AUTOSTRADA DEL BRENNERO S.P.A.

Protocollo 1207/22

OGGETTO: (ID: 6189) procedimento di Valutazione di Impatto Ambientale nell'ambito del Provvedimento Unico in materia Ambientale ai sensi dell'art.27 del D.Lgs.152/2006 e Piano di Utilizzo ai sensi dell'art. 9 del DPR 120/2017. Autostrada A22 "del Brennero" - realizzazione della terza corsia nel tratto compreso tra Verona nord (km 223) e l'intersezione con l'autostrada A1 (km 314). Risposte alle note di osservazioni del Sig. Beniamino Sandrini prot. MATTM-2021-0137987 del 09-12-2021 e prot. MATTM-2021-0139333 del 13-12-2021.

Stralcio dalla figura a pag. 2 della nota del Sig Sandrini. Nell'ortofoto a destra, a cavallo della linea gialla a tratto e punto (=confine fra i comuni di Sommacampagna a ovest e Verona a est) si notano le ampie aree agricole

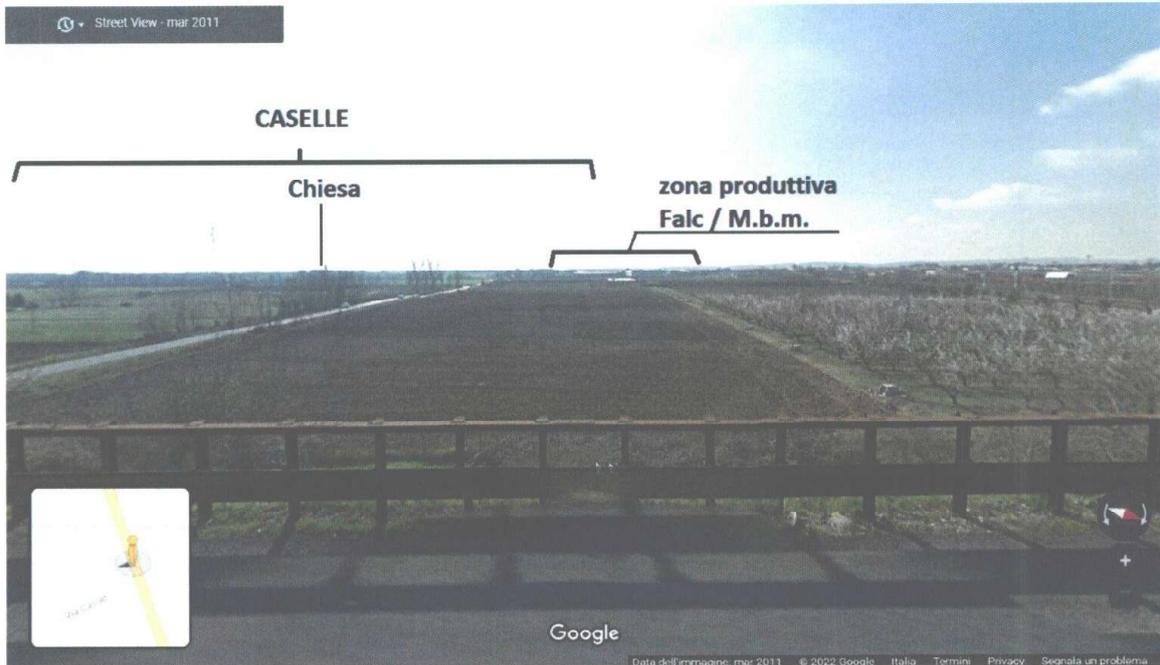
L'intervento pertanto contribuirà ad un miglioramento delle condizioni ambientali nell'intorno dell'autostrada, e dunque anche nell'area di Caselle. Va precisato che, come risulta dall'ortofoto a pag. 2 della nota (riportata qui sotto con l'aggiunta dell'indicazione dell'autostrada A4 e dell'aeroporto), l'abitato di Caselle risulta direttamente adiacente all'autostrada A4 e all'aeroporto, mentre è più distante dall'autostrada A22: nell'ortofoto si nota chiaramente la presenza di ampie aree agricole tra l'abitato e l'autostrada.

L'abitato di Caselle pertanto risente maggiormente degli impatti (principalmente acustico e sulla qualità dell'aria) dovuti a queste due infrastrutture (A4 e aeroporto) e in misura molto minore di quelli dovuti all'A22. Dato che l'impatto dell'A22 è di minore "entità", ovviamente anche il contributo che A22 potrà dare al miglioramento delle condizioni ambientali e di "vivibilità" di Caselle resterà proporzionato al contributo dell'A22 sulle condizioni ambientali.

Vista dall'A22 verso ovest nella zona tra via Cason (a sinistra) e la ferrovia MI-VE (a destra):
Caselle è l'abitato che si intravede sullo sfondo, a distanza non trascurabile

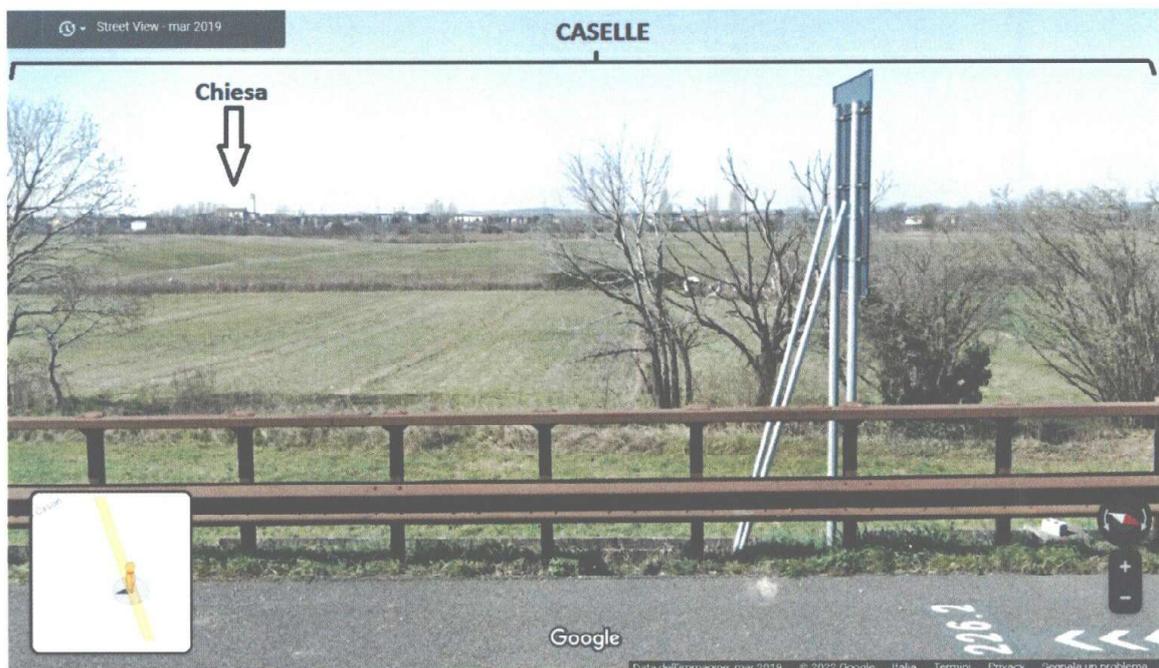
Nelle pagine successive si propongono alcune immagini riprese dall'A22, che è relativamente lontana dal paese e dall'A4, che è molto più vicina allo stesso, con situazioni di immediato contatto fra nastro stradale (dell'A4, si ribadisce, non dell'A22) e abitazioni.

Stralcio dall'elaborato A1.8.4 Barriera verde a protezione dell'abitato di Caselle

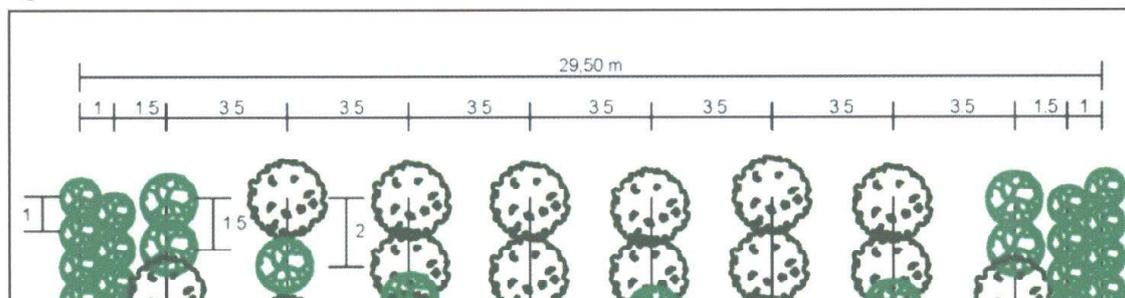
Va precisato che qualsiasi opera "a verde" non dovrà comunque mai essere inferiore ad una larghezza di 30 metri e dovrà essere realizzata in rilevato a "duna vegetale" in modo che così oltre a contenere gli impatti ambientali (aria e rumore) possa avere da migliorare da subito gli aspetti paesaggistici con gli arbusti sulle dune vegetali e dove questo non sia possibile si debbano realizzare dei muri verdi in modo che l'efficacia dell'azione sia immediata.

In presenza di tali elementi parrebbe eccessivo aumentare significativamente la consistenza delle barriere "a verde", la cui realizzazione indubbiamente sottrae terreno all'uso agricolo. La misura di riferimento di 30 m, suggerita dal Sig. Sandrini per la larghezza della barriere a verde, risulta in effetti essere già stata adottata nel progetto, come si può desumere dallo stralcio della pertinente tavola di progetto, riportato di seguito.
